Keuringsverslag van een elektrische laagspanning- en zeer lage spanningsinstallatie

NIET CONFORM

Straatnaam Oudebaan
 Huisnummer 9
 Busnummer
 Postcode 3540
 Gemeente HERK-DE-STAD
 Land België

Controlebezoek van een oude huishoudelijke elektrische installatie van een wooneenheid bij verkoop op vraag van de verkoper volgens (KB 08/09/2019) - AREI Boek 1- 8.4.2. en 8.2.1. en 4.2.4.3.

Afbeelding schakel- en verdeelbord:

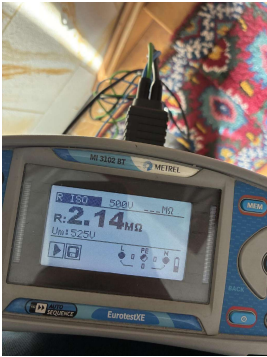
- I5.01 De aanduiding van de stroomkringen en/of apparatuur, aansluitklemmen, enz dient aangebracht of vervolledigd te worden. (Boek 1 Onderafdeling 3.1.3.1. en 3.1.3.3.A. en 5.1.6.1)

- I5.03 Het verdeelbord is niet makkelijk toegankelijk. (Boek 1 Onderafdeling 5.3.5.1.C.)
- I5.10 De genaakbare, naakte onder spanning staande delen zijn onvoldoende afgeschermd. (Boek 1 Afdeling 5.1.4. en 4.2.2.3.)

- I5.11 Niet gebruikte invoeringen van het verdeelbord zijn niet correct of onvoldoende afgedicht. (Boek 1 Afdeling 5.1.4. en 4.2.2.3.)
- I6.06 De differentieelstroombeschermingsinrichtingen die worden geplaatst in huishoudelijke installaties zijn ten minste van het type A. Een differentieelstroombeschermingsinrichtingen van het type AC is niet toegelaten. (Boek 1 Onderafdeling 5.3.5.3.)

- I6.08 Er is geen ondergeschikte differentieelstroombeschermingsinrichting met een gevoeligheid van max. 30mA geplaatst voor de volgende stroombanen: de contactdozen die niet bestemd zijn voor de voeding van de vaste of vast opgestelde toestellen en machines, de verlichting, de ruimten die een bad en/of een douche bevatten, de wasmachines, de droogkasten en de afwasmachines. (boek 1 onderafdeling 4.2.4.3.b)

- I7.01 De smeltzekeringhouders of houders van kleine vermogensschakelaars met pennen met een sectie kleiner dan 10mm2 zijn niet voorzien van kalibreerelementen. (Boek 1 Onderafdeling 5.3.5.5.A.)

- Kast van hoofddiff gaat niet open Verdeelkast 2 gaat niet open
